Vår dato: 06.05.2026

Vår ref.: 202603422-6 Oppgis ved henvendelse

NVE gir tillatelse til tiltak ved Sauda transformatorstasjon

Figur 8: Landskapsplan for Sauda transformatorstasjon. Lokalitet med gammel furuskog er vist nederst i midten med rødprikket polygon. Kilde: Statnetts konsesjonssøknad av 11. desember 2025.

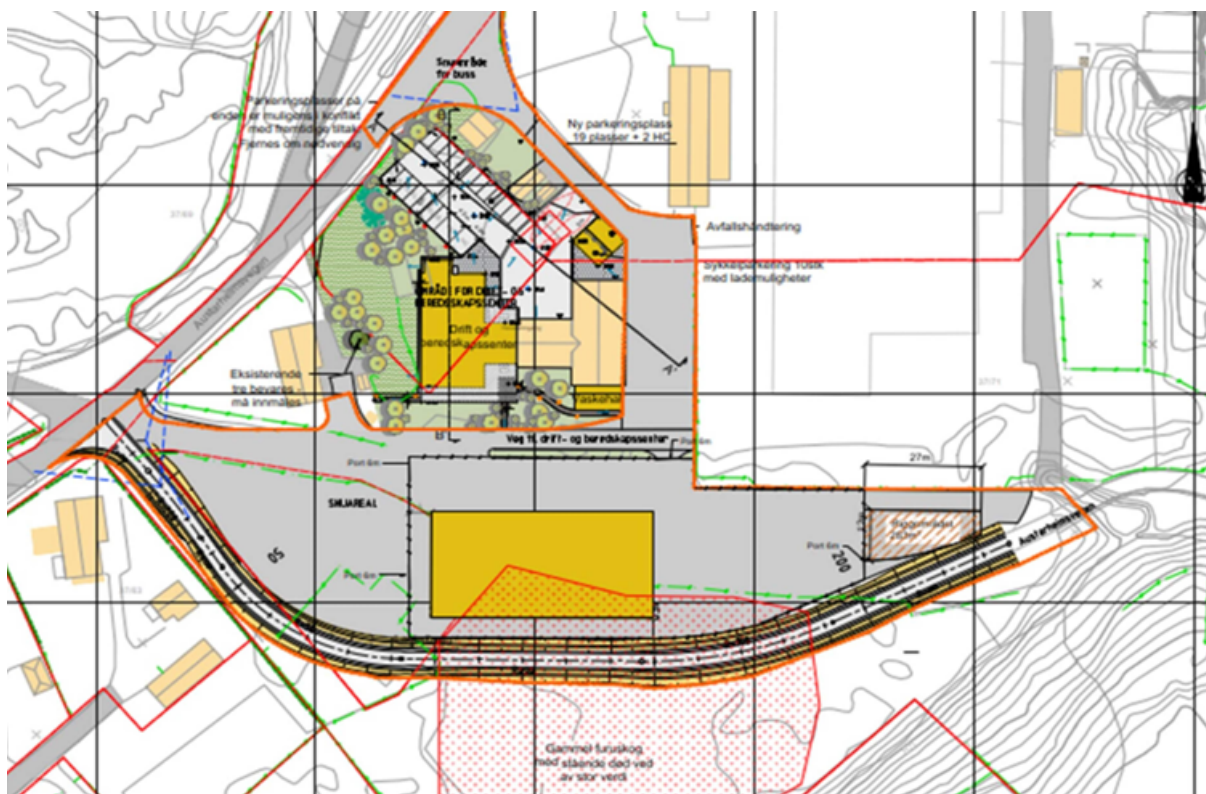
Omleggingen av Austarheimsvegen fører til at en lokalitet med naturtypen gammel furuskog med stående død ved av stor verdi reduseres med 26 prosent. Statnett har fått utarbeidet en konsekvensutredning hvor det listes en rekke mulige avbøtende tiltak i det aktuelle området for veiomleggingen for å ivareta naturmangfold. Det første har de allerede gjort gjennom å finne en alternativ utbyggingsløsning som reduserer arealbeslaget mest mulig. Sammenliknet med de to andre utbyggingsalternativene unngår man nå fragmentering av naturtypen. Videre bør det gjennomføres en kartlegging av fremmede arter i planområdet i vekstsesong før oppstart. Dersom det vurderes som sannsynlig at tiltaket vil medføre spredning av fremmede arter bør det lages en tiltaksplan som beskriver håndtering av fremmede arter i tråd med forskrift. Videre påpeker naturmangfoldutredningen at Statnett ikke bør opplyse utearealene inntil det avsatte grøntdraget, for å redusere negative påvirkninger ytterligere. Skogrydding eller sprenging bør ikke skje i hekkesesongen for fugl, dvs. april-august. Skogrydding bør derfor skje i perioden september til mars og anleggsarbeid bør starte om høsten etter at trekkfugler har forlatt området. For å restaurere det som går tapt og forsøke å opprettholde økosystemfunksjonen til furuskogen er det anbefalt å legge tilbake å legge tilbake død ved og felte trær av større dimensjon i restarealet, slik at de kan brytes ned naturlig og opprettholde sin økologiske funksjon.

1. Gammel furuskog med død ved. Statnett skal begrense arealbeslaget til det nødvendige for å gjennomføre tiltaket med nytt lagerbygg og veiomlegging rundt dette. Kunstig utebelysning skal ikke innrettes mot gjenværende skog. Død ved og felte trær av større dimensjoner skal legges tilbake i restarealet av lokaliteten.

Figur 9: Sindre Sandvik, som bor like til venstre for veien, ønsker at Statnett forlenger beplantningen helt bort til nytt lagerbygg, som vist innenfor sort sirkel. Kilde: Statnetts konsesjonssøknad av 3. mars 2026? 11. desember 2025?

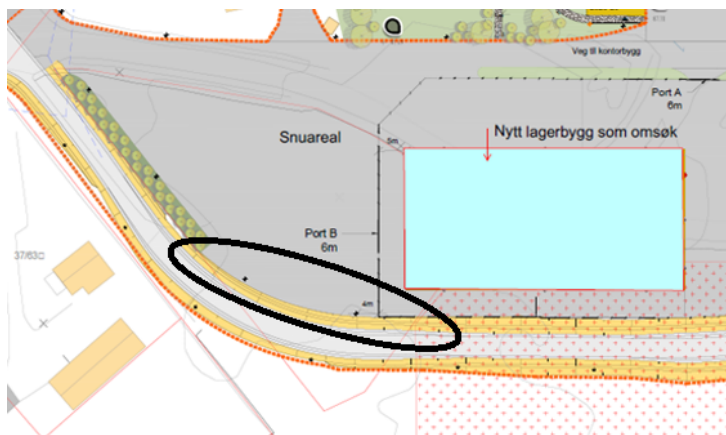
Sindre Sandvik har forespurt om beplantningen langs det nye lagerbygget kan forlenges. Statnett opplyser at dette er noe de kan vurdere.

Sindre Sandvik har spilt inn et ønske om at det beplantede området ved hans eiendom blir forlenget helt bort til lagerbygget om mulig, se figur 9. Statnett skriver i en kommentar til innspillet at de vil vurdere dette.

NVE mener at Statnett bør innarbeide ønsket fra Sandvik om å forlenge beplantningen mot nytt lagerbygg, så langt det er praktisk mulig og med rimelig kostnad. Ny veibane og lagerbygg går tettere på Sandviks eiendom slik at en vegetasjonsskjerm kan avbøte noe på utsyn og støy. Det vil også bidra til å dempe innsynet til Statnetts anlegg.
